**Avis délibéré de l'Autorité environnementale
sur la création du poste de transformation
400 000/63 000 volts « Les-Iles », ses
raccordements au réseau public d'électricité et
la suppression de la liaison aérienne à
63 000 volts Froges-Verney (38)**

n°Ae : 2021-70

Avis délibéré n° 2021-70 adopté lors de la séance du 22 septembre 2021

Figure 5 : Périmètres de captage traversés par la ligne à deux circuits Froges–Verney (Source : ARS)

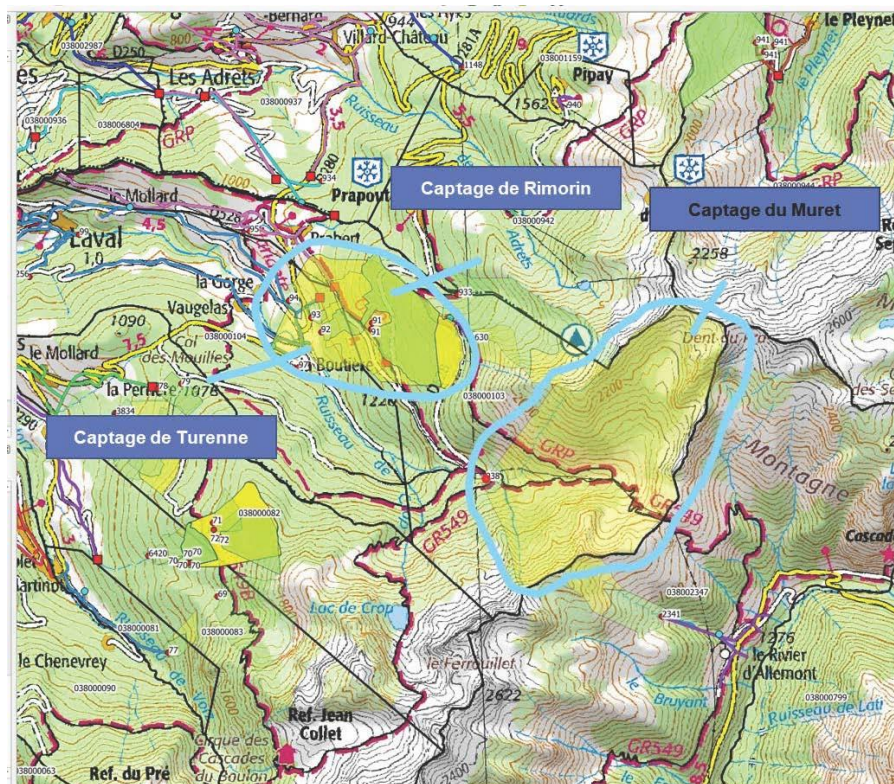
La ligne à 63 000 volts Froges – Verney traverse les périmètres de protection rapprochée ou éloignée des captages pour l'alimentation en eau potable de Turenne et de Rimorin sur la commune de Laval. Ces périmètres ont été déclarés d'utilité publique par arrêtés préfectoraux du 20 février 2014. Le dossier omet de mentionner que la ligne traverse également le périmètre rapproché de captage d'eau potable du Muret, situé sur la même commune, validé par un rapport hydrogéologique de janvier 2007. Tout affouillement y serait notamment interdit (cf. figure 5), rendant impossible par exemple le dégagement des fondations des pylônes et potentiellement le terrassement des aires de déroulage.

L'Ae recommande de prendre en compte la totalité des captages d'eau potable dont un des périmètres est traversé par la ligne et de présenter les mesures prises pour éviter, réduire et si besoin compenser les incidences du projet sur ceux-ci.
